改善箇所説明図

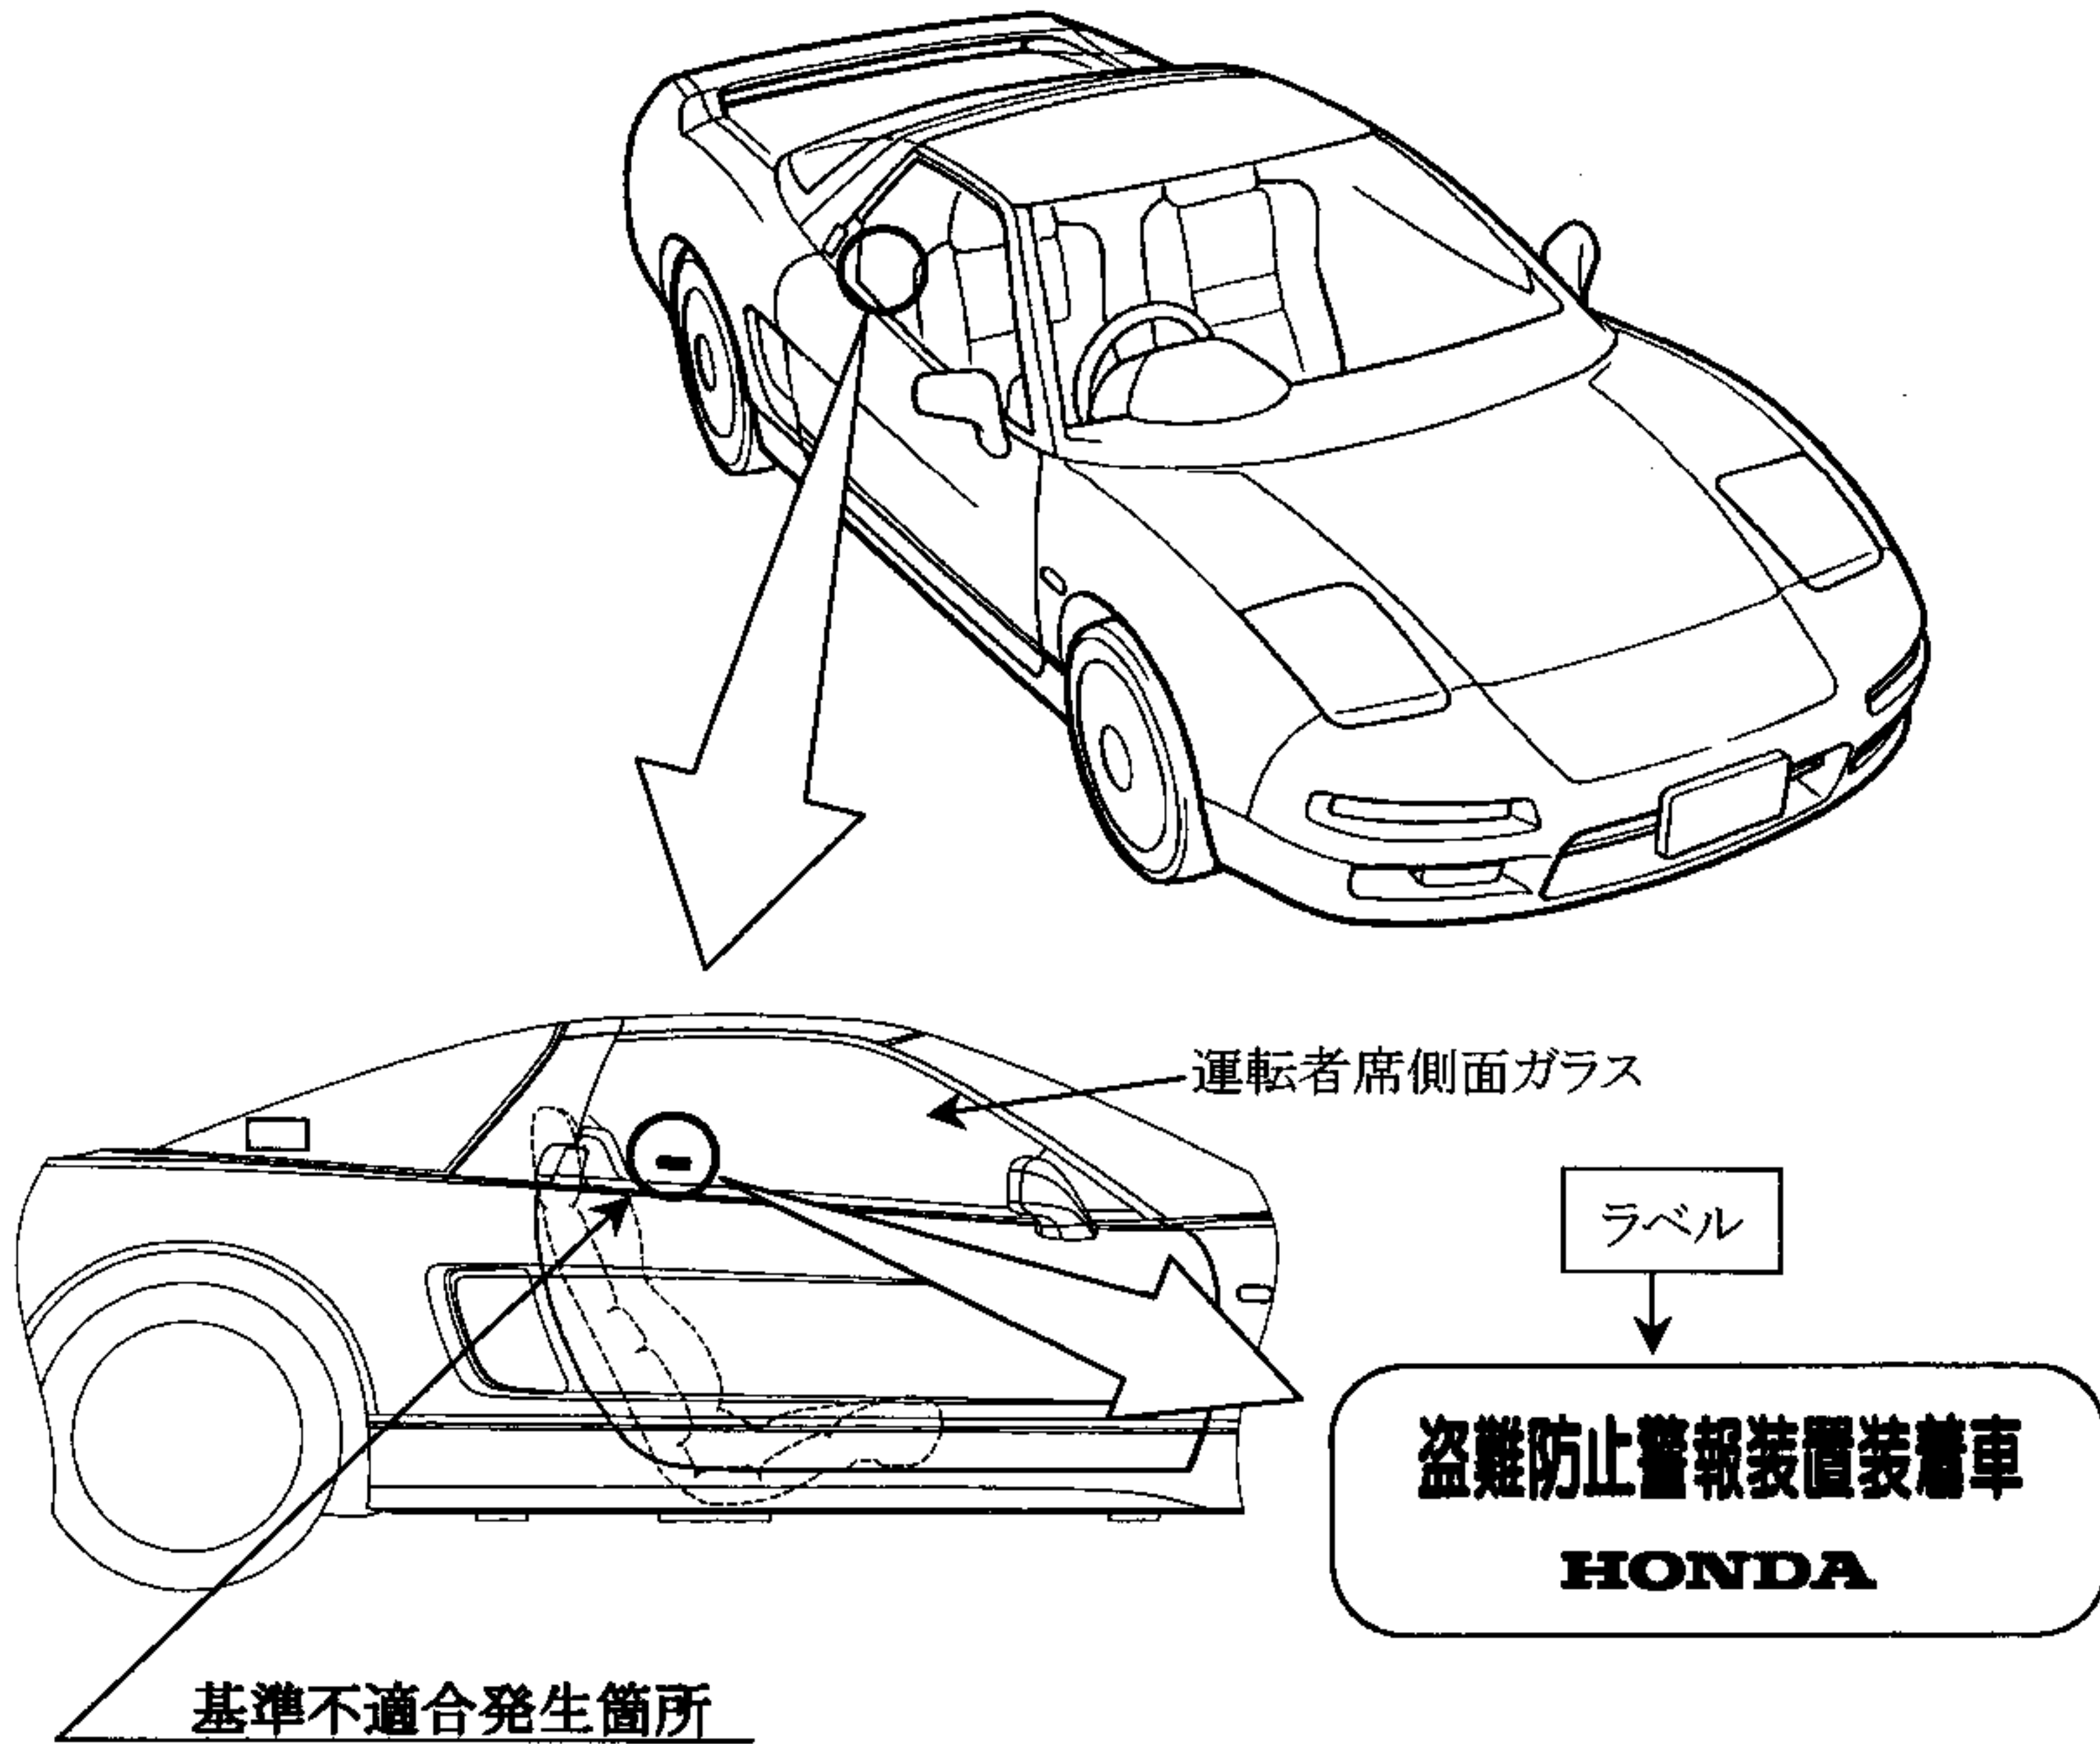
窓ガラスにおいて、盗難防止警報装置の装着を示すラベルが、運転者席と助手席の側面ガラスの運転者席より前方の部分に貼付されているため、運転者の視野を妨げるおそれがある。

対策前	対策後
運転者席の側面ガラスに貼付 助手席の側面ガラスに貼付	ラベルを取り除く (お客様が貼付を要望される場合は、後面ガラスに貼付)

全車両、盗難防止警報装置装着車ラベルを取り除く。
